Skracanie liczników

Ćwiczenie 3

Układ licznika asynchronicznego - użycie układu o symbolu 7493

Rysunek 1: Schemat układu dla ukaładu licznika asynchronicznego mod(315)

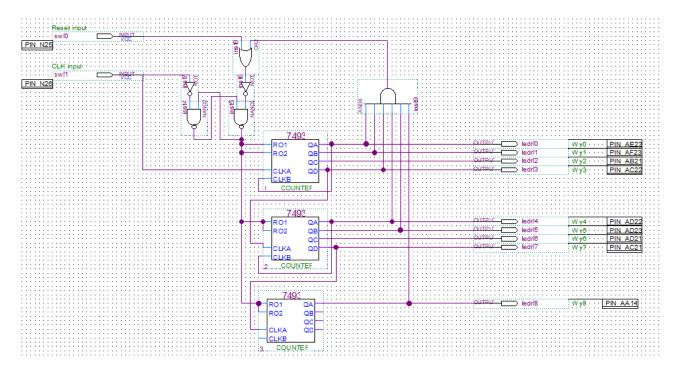
Do sygnału resetującego podpięty jest przycisk resetujący (za pomocą bramki OR). Jednak tak zaprojektowany układ nie będzie działał poprawnie, gdyż sygnał resetujący nadawany jest zbyt krótko i nie wszystkie układy liczników są poprawnie resetowane. Trzeba zatem dołożyć element opóźniający w postaci przerzutnika typu RS podłączone do zaprzeczonego sygnału resetującego R i do zaprzeczonego sygulaza zegarowego, co pozwala na opóźnienie o pół okresu.

1.1	sygnał resetujący nadawany zbyt krótko ?! - niepoprawnie
1.2	element opóźniający - niepoprawnie !
2.1	"kolejne stany stabilne są poprawne" ? - niewłaściwe kryterium poprawności ! por treść zadania
3.1	opóźninie? czego?
3.2	raczej całkowicie inny ty licznika i rodzaj zerowania - inne !
3.3	maksymalnej wartości którego licznika ?
3.4	co to jest przycisk wyzwalający ? nie widziałem ani żadnego wyzwalania ?!

Rysunek 4: Schemat układu dla ukaładu licznika synchronicznego mod(315)

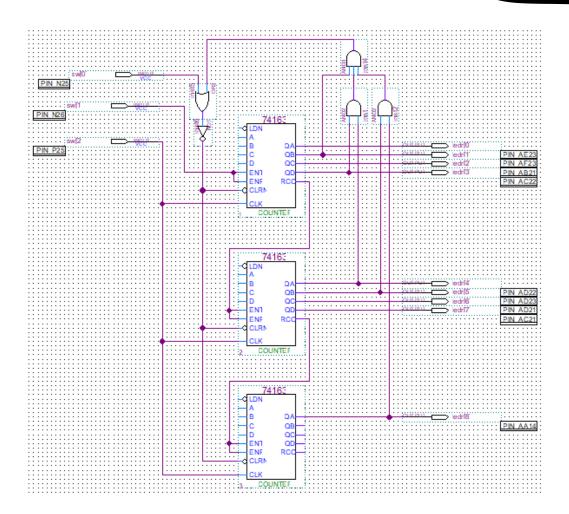
Licznik mod(315) zaprojektowany z użyciem układów TTL 74163 jest bardzo zbliżony do wcześniej przedstawionego rozwiązania. Dzięki synchronicznemu resetowi, obecnemu w tym układzie, nie ma potrzeby stosowania dodatkowego zatrzasku opóźniającego w projekcie. Sygnał resetujący jest generowany w momencie osiągnięcia ostatniego pożądanego stanu licznika, czyli 314 (zamiast 315, jak miało to miejsce wcześniej). Liczba 314 w NKB ma postać 100111010_{NKB}

Do resetu musi zostać podany stan niski, dlatego wyjście układu logicznego oraz przycisk resetujący są połączone za pomocą bramki OR i NOT. Dodatkowe wejścia ENT i ENP (wejścia zezwalające) zostały połączone. W pierwszym układzie licznika są one podłączone bezpośrednio do przycisku zezwalającego, natomiast w dwóch kolejnych licznikach do wyjścia RCO poprzedniego układu, które sygnalizuje osiągnięcie maksymalnej wartości licznika i co za tym idzie zezwolenie na zliczanie następnego licznika. Wszystkie wejścia zegarowe są bezpośrednio połączone z przyciskiem wyzwalającym.
